3

Entwurfsverfasser

WBR, Lingen

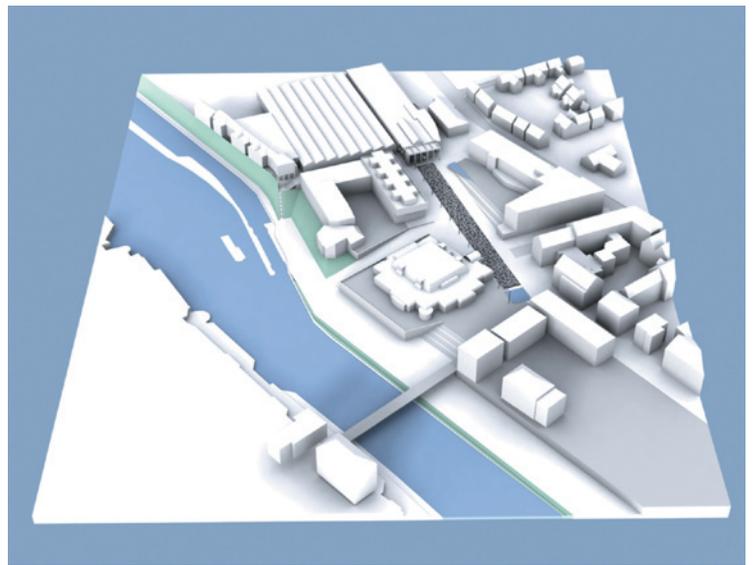
- Übereinstimmung in der Grundfigur
- räumliche Fassung
- vom Promenadenteppich zurückversetzt

- differenzierte Höhenplanung
- enger Hotelplatz

- nicht zu erkennen

- partiell überbaut

- ist nachzuweisen

- Neuordnung von 17 Stpl. (minus 8), veränderte Zufahrt
- Erweiterung TG

- keine Angaben

- 2 Zugänge, keine weiteren Angaben

- Einfügung ist nachzuweisen

- mündlich bestätigt, Gespräche wurden geführt

- EG Läden, OG Kleinwohnungen, alternativ Hotelzimmer
